**DEMANDE D'AUTORISATION DE RENOUVELLEMENT ET
D'EXTENSION D'UNE INSTALLATION CLASSEE POUR LA
PROTECTION DE L'ENVIRONNEMENT**

Mémoire en réponse aux avis des services

Référence SPREI/UM3S/0007101811/SCW/2022-1446

DEPARTEMENT DE LA RÉUNION (974)
COMMUNE DE BRAS-PANON
LIEU-DIT "Ma Pensée"

Figure 13. Localisation de l'ancien bras Coco

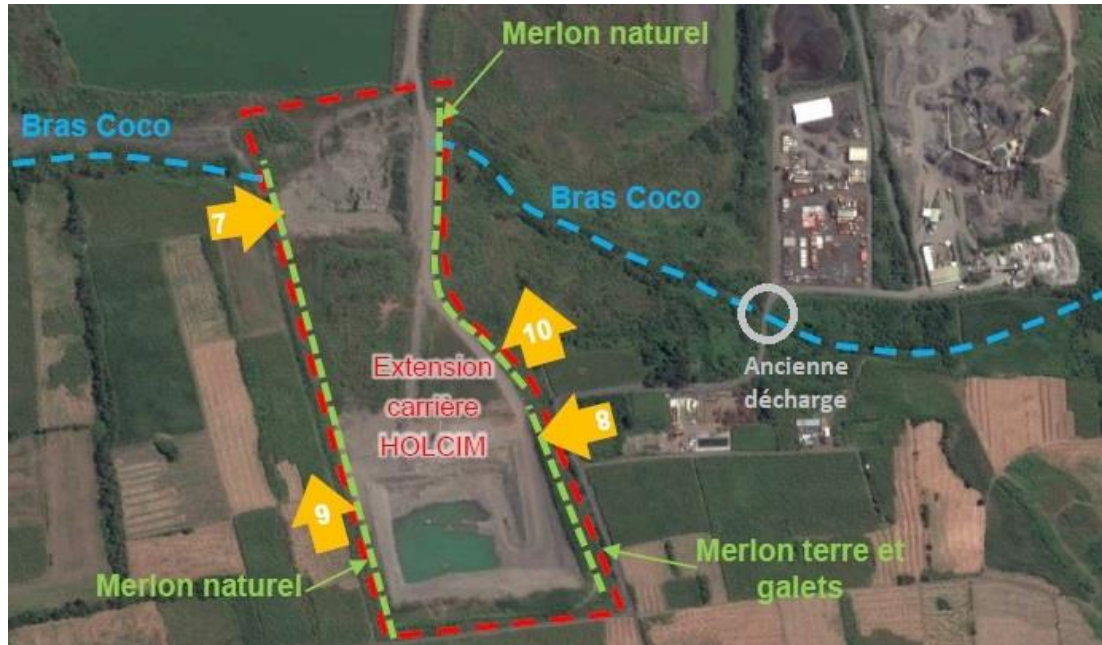
Il est également à noter à la lecture des diverses études réalisées et au vu de l'étude hydraulique fournie (figure 6) que jusqu'en 1993, un bras actif de la Rivière du Mât dénommé « Bras Coco » qui faisait office de chenal de débordement du cours d'eau, traversait l'exploitation de la carrière considérée.

- ✓ La partie aval du Bras Coco (non alimentée, car interrompue par la fosse créée par la carrière Holcim-Terralta), celle située à l'Est de la zone d'extension de la carrière HOLCIM, n'est plus un bras de la Rivière du Mât. Elle représente simplement le point bas des écoulements du bassin BV01F (= BV02 dans l'EH ARTELIA de 02.2021) qui est situé dans sa globalité au Sud de la carrière Holcim. L'ancienne décharge se trouvait sur cette partie aval du Bras Coco (cf. Fig.12 EH ARTELIA 03.2017 ci-dessous), en partie comblée, et qui ne présente actuellement plus aucun écoulement.

- ✓ ARTELIA, dans son mémoire en réponse (référence GDE-2135) précise que le « Bras Coco a été totalement repris dans le cadre de la remise en état du site de la carrière Holcim (AP n°2018-42/SG/DRECV) et ne peut plus interférer directement avec la zone d'extraction de GDE ». Ce point est particulièrement développé au chapitre 4.2 dudit mémoire ;
- ✓ Cependant, dans le but de pouvoir mettre en place une éventuelle déviation du talweg Nord afin d'éviter une pollution des eaux au niveau du site d'exploitation, il est proposé de suivre les eaux du plan d'eau lors de l'extraction en eau avec une fréquence régulière pour anticiper le risque de contamination des eaux souterraines en polluants susceptibles d'être générés par la décharge. Ce suivi se fera notamment sur l'ensemble des métaux suivis jusqu'ici lors des analyses de la qualité des eaux des piézomètres, ainsi que sur les nitrites.

Figure 15. Limite d'aléa du PPRn 2022 par rapport au périmètre d'autorisation actuel et projeté

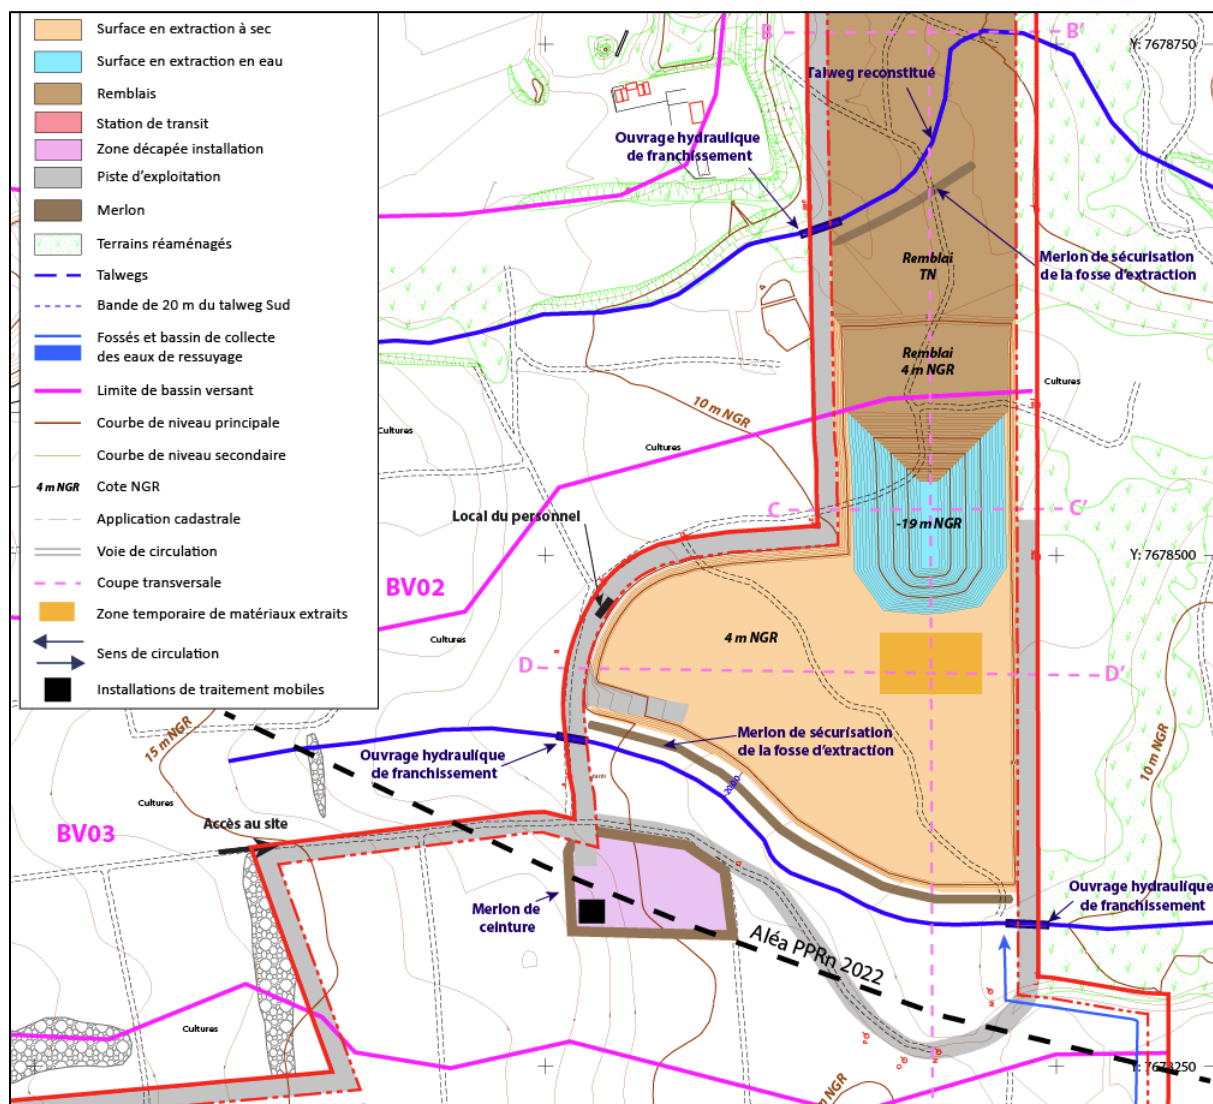
De même, le projet prévoit l'implantation du local personnel en zone R1, où ce type de construction n'est pas explicitement autorisé. Ce local devra donc être implanté hors de la zone R1.

La zone R1 telle qu'elle est définie dans le nouveau PPRn approuvé par arrêté préfectoral n°0202-155 en date du 27 janvier 2022, correspond à un aléa fort inondation de la Rivière du Mât. Seul le périmètre de la carrière actuellement autorisé (AP2019 et 2021) est situé dans cette zone, comme le montre la limite en noir du plan ci-dessous :

Il est important de préciser que le nouveau règlement de la zone R1 autorise les carrières dans le respect des réglementations en vigueur (notamment ICPE), sous réserve qu'une étude d'impact intègre la gestion des risques. Ce qui est le cas, confère l'étude d'impact, ses études complémentaires et mémoire en réponse.
